## 工事請負変更契約 報告書（都市建設部 農業土木課）

経済建設委員会資料  
令和8年6月23日提出

# 白門井堰（仮設工）改良工事 平面図 2

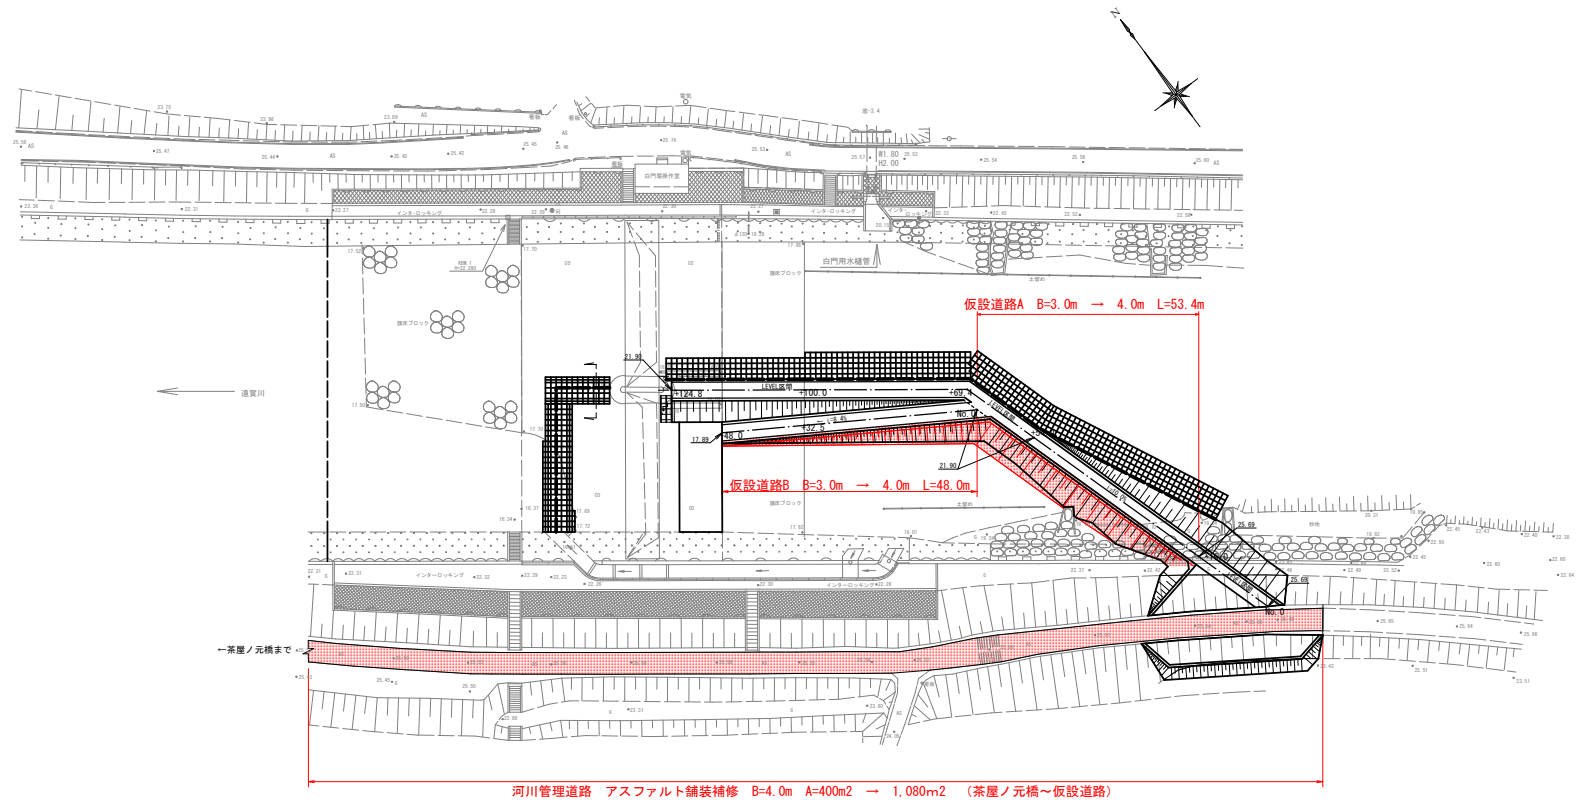
本工事で使用した河川管理用道路の破損状況等について遠賀川河川事務所と補修範囲の協議を行った結果、アスファルト舗装の補修面積を400m<sup>2</sup>から1,080m<sup>2</sup>に変更したことによる増(2,620,000円)。また、仮設道路の幅員を別契約の白門井堰改良工事の受注者と協議を行った結果、一部区間の幅員を3.0mから4.0mに変更したことによる増(2,570,000円)。その他、各工種精査(586,100円)による変更。
